## 改善箇所説明図

クランクプーリ

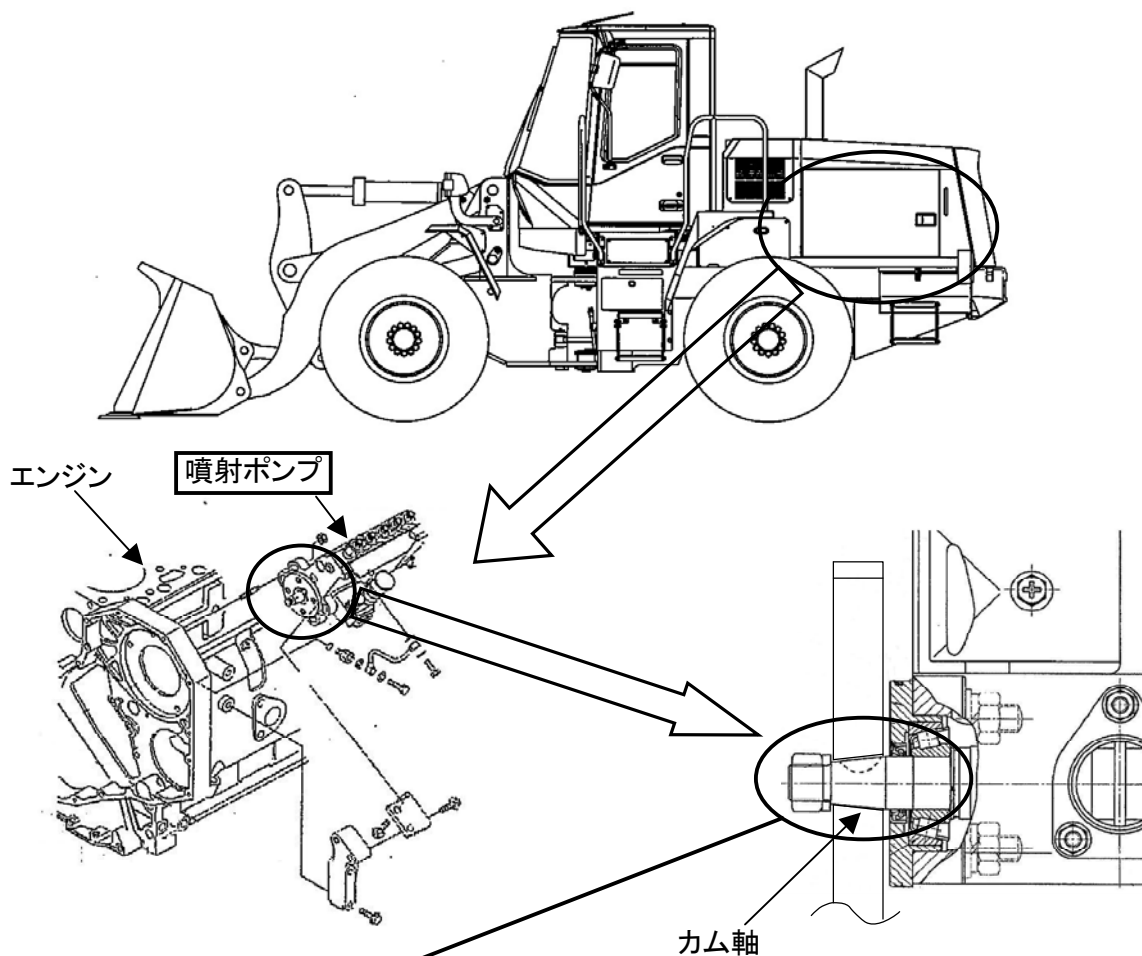
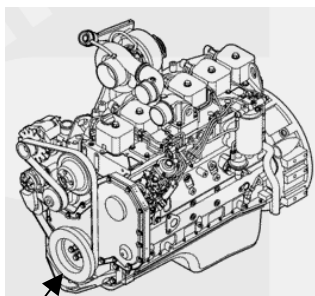
原動機のクランクプーリに備えられている防振ゴムの特性が不適切なため、原動機高回転時に燃料ポンプカム軸が振動する場合がある。そのため、そのままの状態で使用を続けると、カム軸が折損し燃料を供給できなくなり、エンジンが停止し走行不能となるおそれがある。

全車両、クランクプーリを対策品と交換し、燃料噴射ポンプも新品に交換する。

識別: 噴射ポンプ(黒色)、クランクプーリ(黒色)に、黄色ペイントで印を入れる。
